Oggetto: [ID:10018] Controdeduzioni alle osservazioni ricevute dalla società Parco Eolico di Licata s.r.l. in data 14/11/2023, N. Prot. *m_amte.MASE.REGISTRO_UFFICIALE.INGRESSO.14-11-2023*

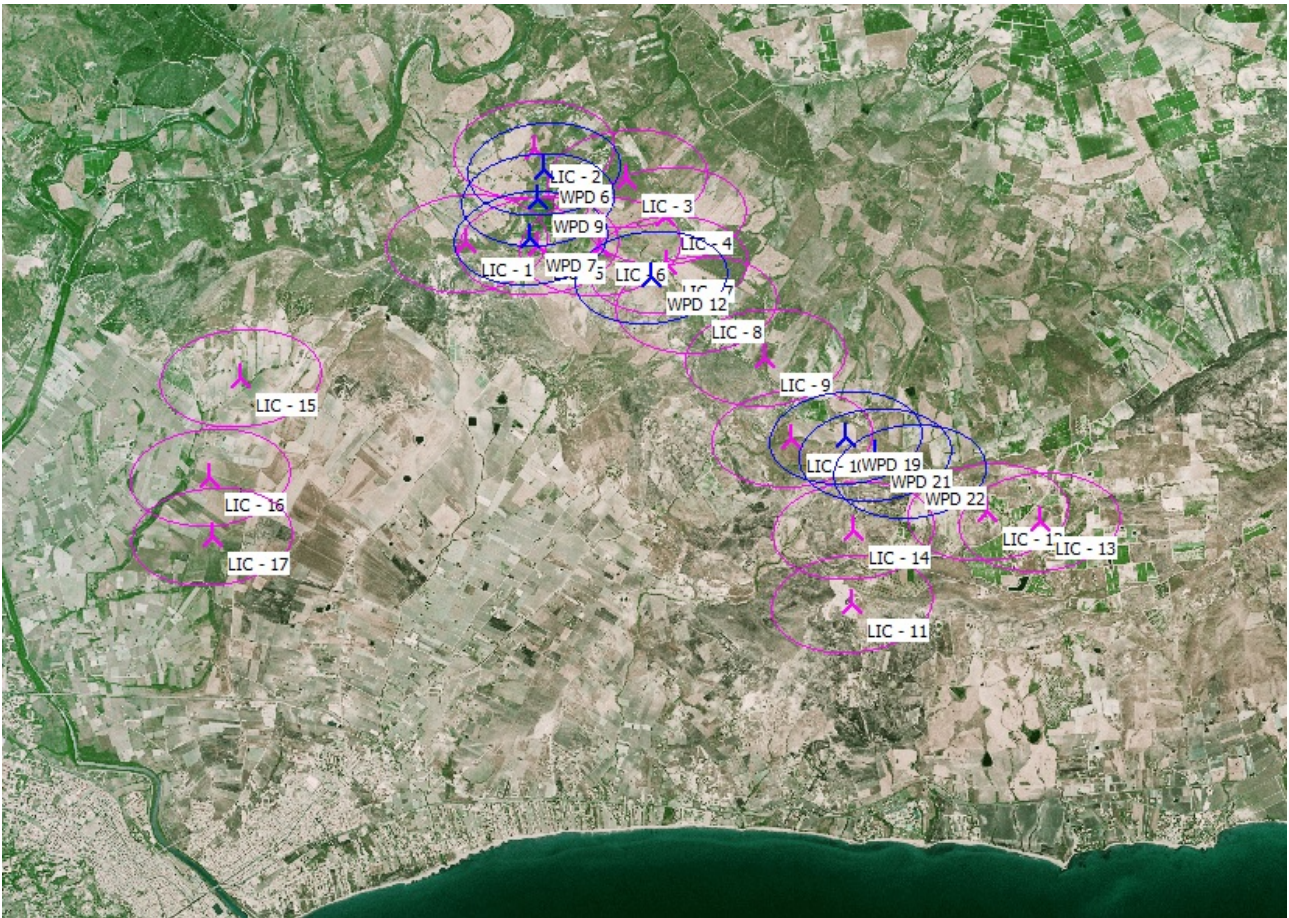
- le interferenze dichiarate dalla società sono solo parzialmente confermate, come si evidenzia dalla Fig. 1 che segue;

- vengono contestate distanze anche di 700 m dagli aerogeneratori previsti dal progetto della scrivente, ma le mutue distanze tra gli aerogeneratori stessi della Parco Eolico di Licata s.r.l. sono in molti casi di 300 m (cfr. Tabella 1).

Figura 2

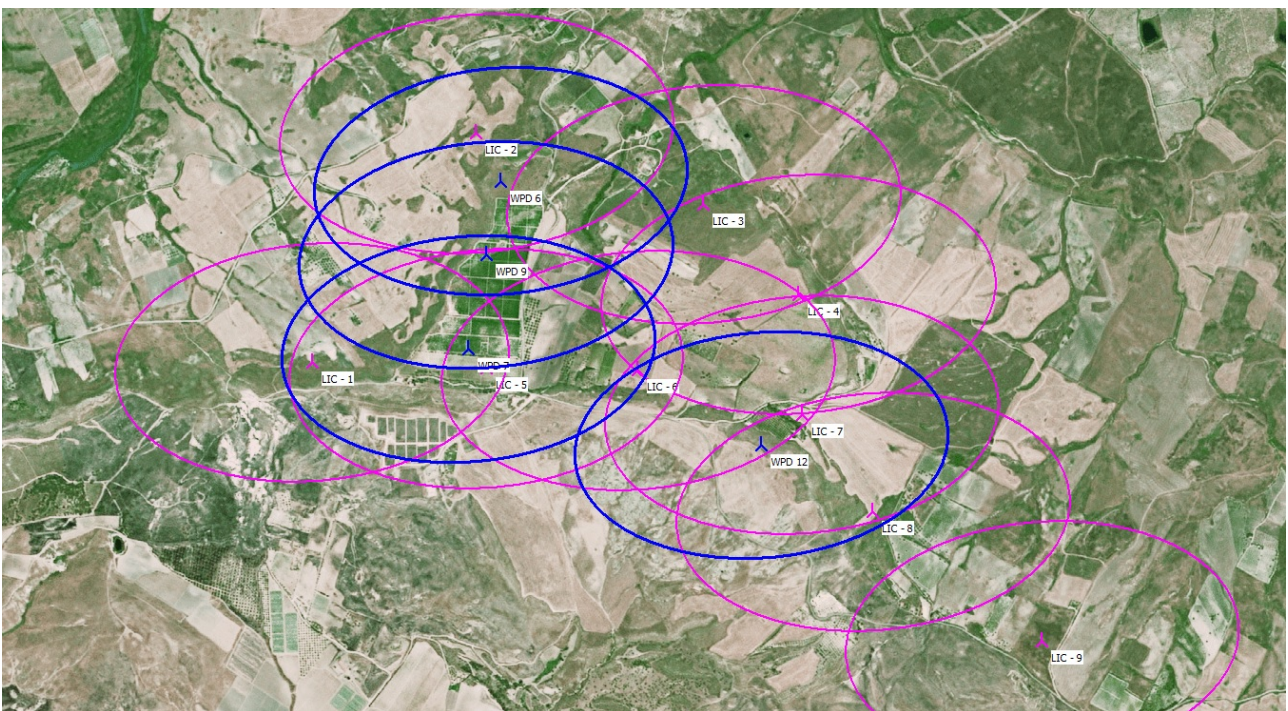
Sebbene in due aree, ossia in prossimità degli aerogeneratori WPD 6, WPD 7 e WPD 9 (area 1) e in prossimità degli aerogeneratori WPD 19, WPD 21 e WPD 22 (area 2), si verifichino interferenze per effetto scia, queste non sono presenti solo tra gli aerogeneratori dell'impianto della scrivente e della società Parco Eolico di Licata s.r.l., ma soprattutto tra gli aerogeneratori stessi di quest'ultima; in particolare tra le WPD 6, WPD 7 e WPD 9 (cfr. Fig. 2) e tra le WPD 19, WPD 21 e WPD 22 (cfr. Fig. 3) non vengono assolutamente rispettate le distanze minime regolamentate dall'art. 3.2 del DM del 10/09/2010 (Linee guida nazionali per l'installazione di impianti alimentati da fonte rinnovabile) contestate alla scrivente.

Si ritiene quindi che, sebbene autorizzate, queste sei WTG della società Parco Eolico di Licata s.r.l. non potranno essere installate poiché le perdite di producibilità sarebbero troppo elevate (fino al 20%), per cui in questo caso bisognerebbe capire quali possano essere realmente realizzate (tra le tre di ciascuna area verosimilmente può esserne installata solo una) per valutare le effettive interferenze tra progetti cantierabili.
